Bereich 1. und 2. Planänderung/ -ergänzung

STRASSENBAUVERWALTUNG LAND MECKLENBURG-VORPOMMERN		Unterlage Nr. 7	
Straße: B 198		Blatt Nr. W 2	
(nächster Ort): Mirow		Reg.Nr.	
		Datum	
		Zeichen	
Planfeststellung		bearbeitet	
B 198 Ortsumgehung Mirow, Südschnitt		gezeichnet	
Bau-km 0+315.000 bis 0+780.000		geprüft	
Aufgestellt		März 2018	
Straßenbaumeister Neustrelitz		gez. i.A.Langer	
gez. Krage		Lageplan	
Neustrelitz, März 2018		Maßstab 1 : 500	
Grundplan hergestellt:

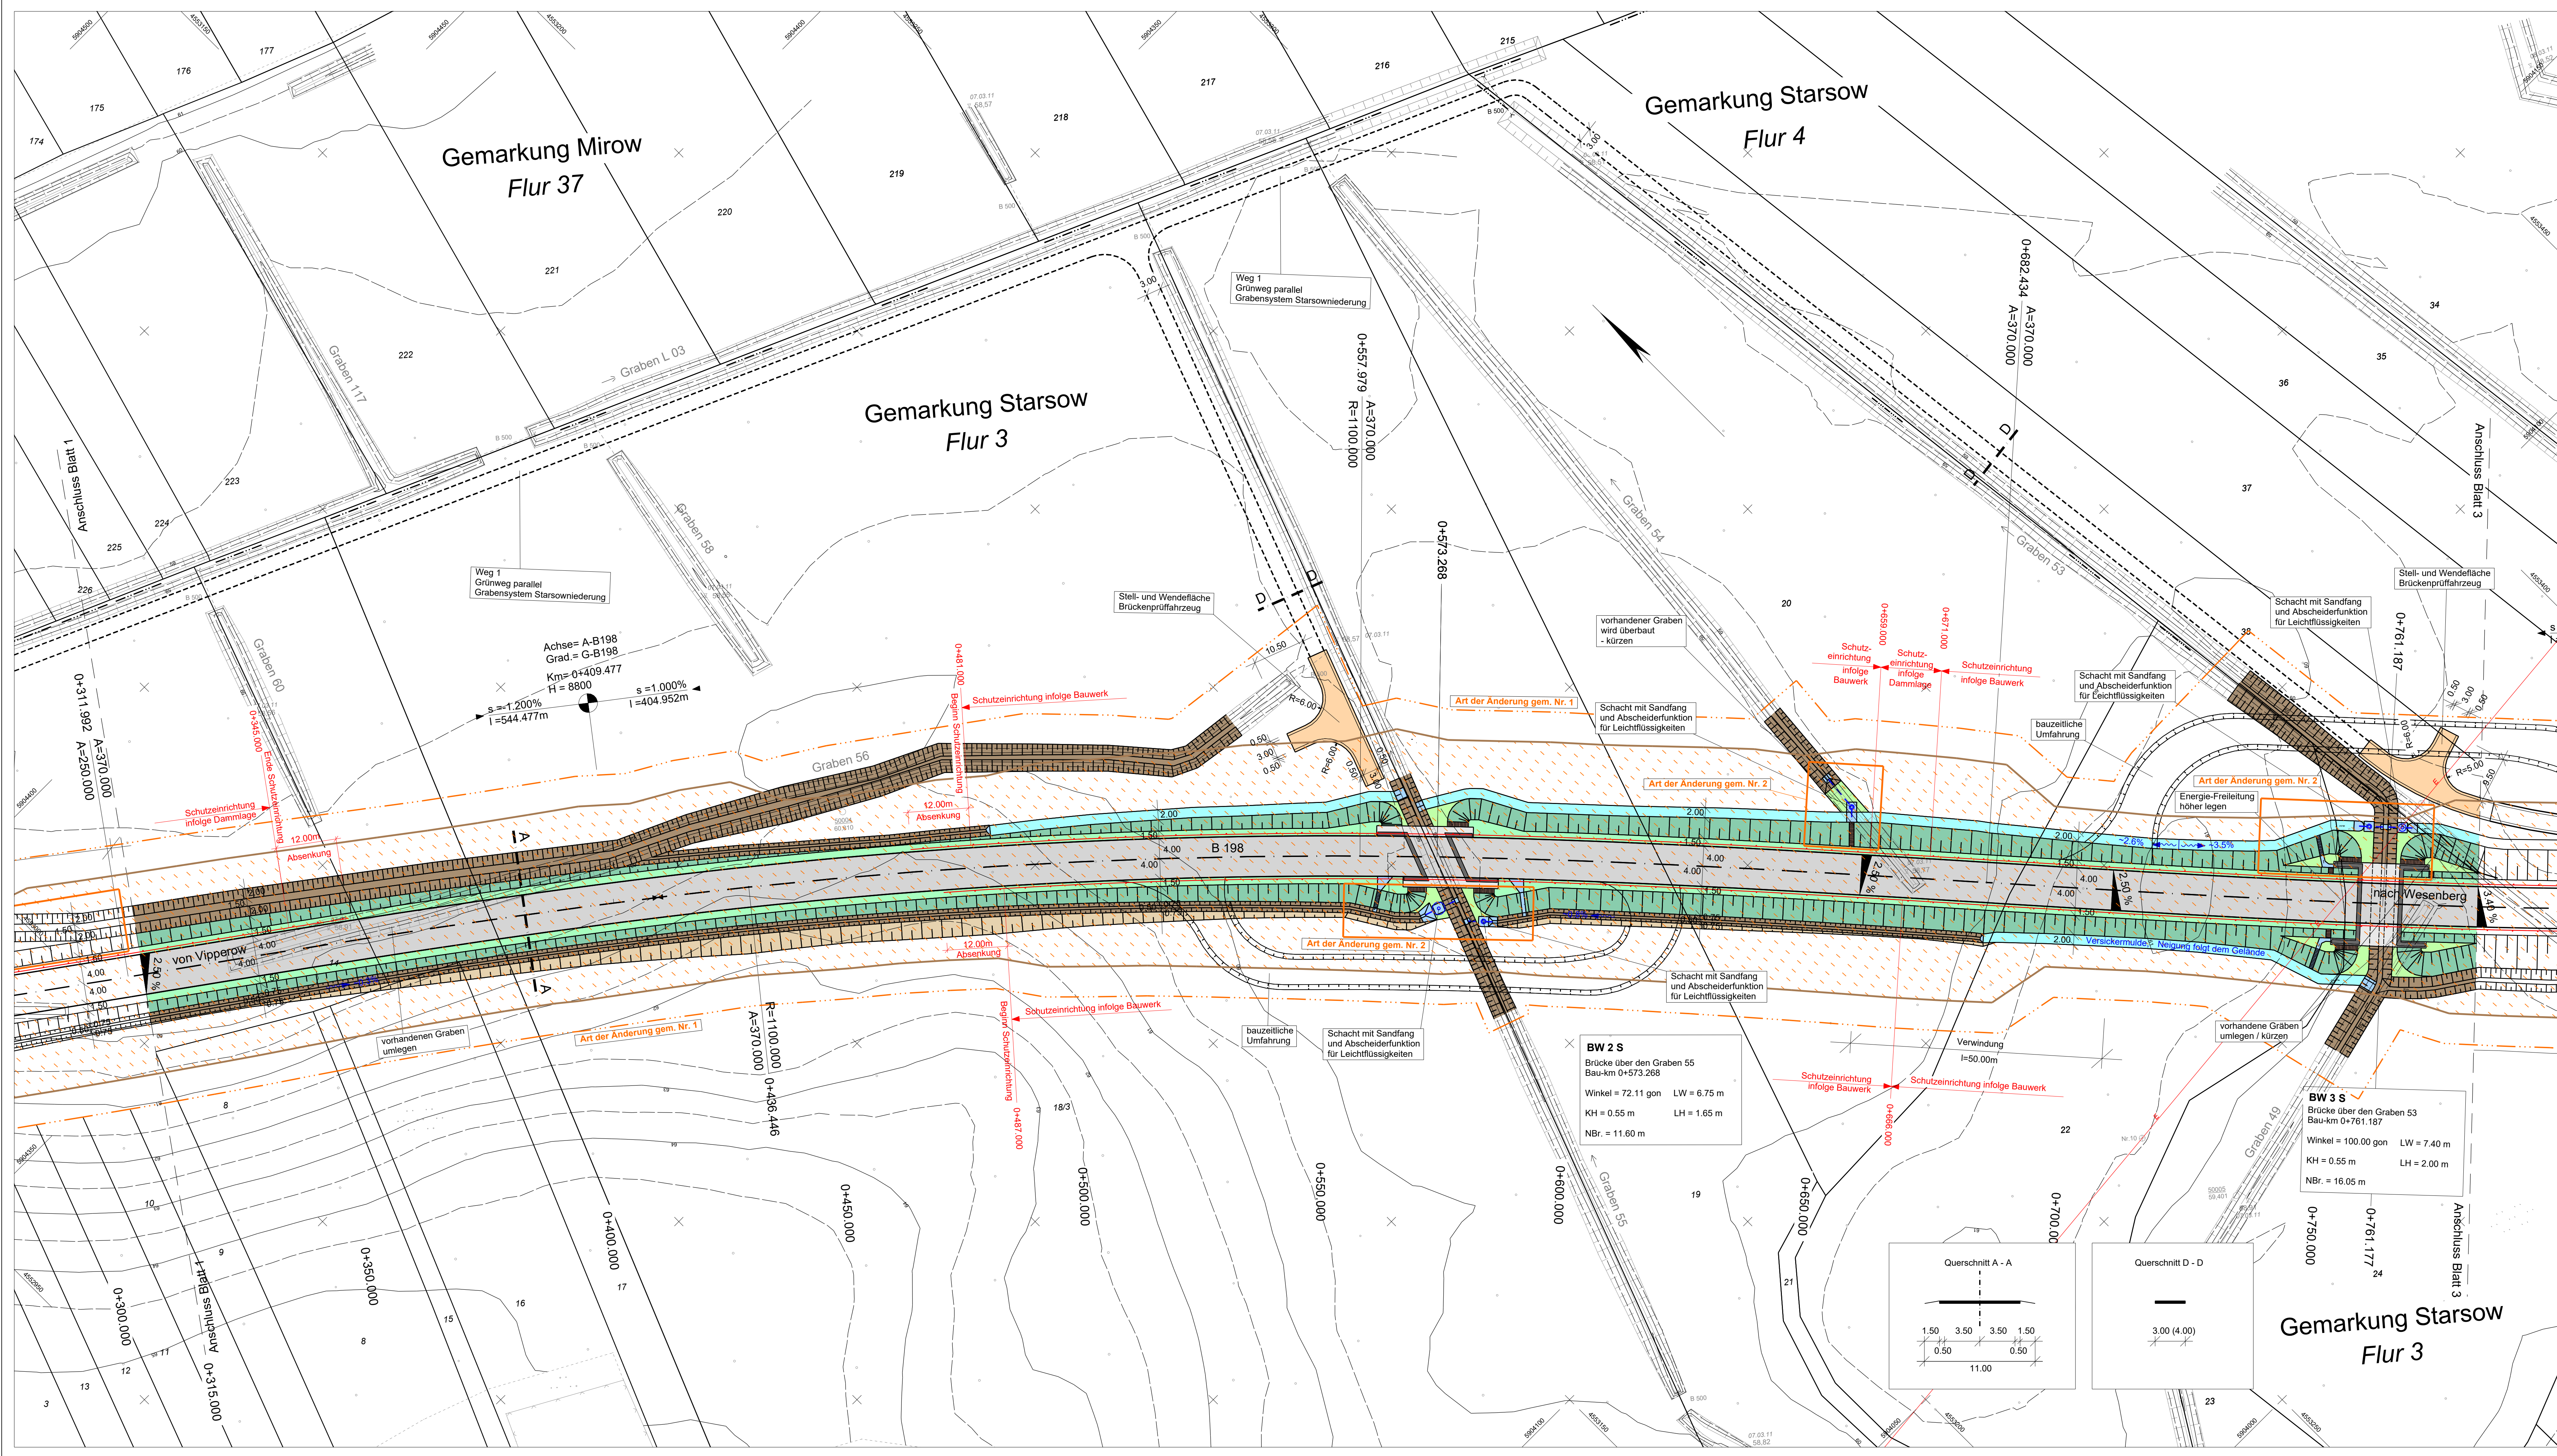
2	Einbau von Abscheideranlagen, Anpassung Gräben, Mulden und Zuwegung	05.03.2018	Langer
1	Anpassung Baufeldgrenze infolge Änderung des Bauverfahrens (Bodenaustausch statt Überschüttung)	05.03.2018	Langer
Nr.	Art der Änderung	Datum	Name
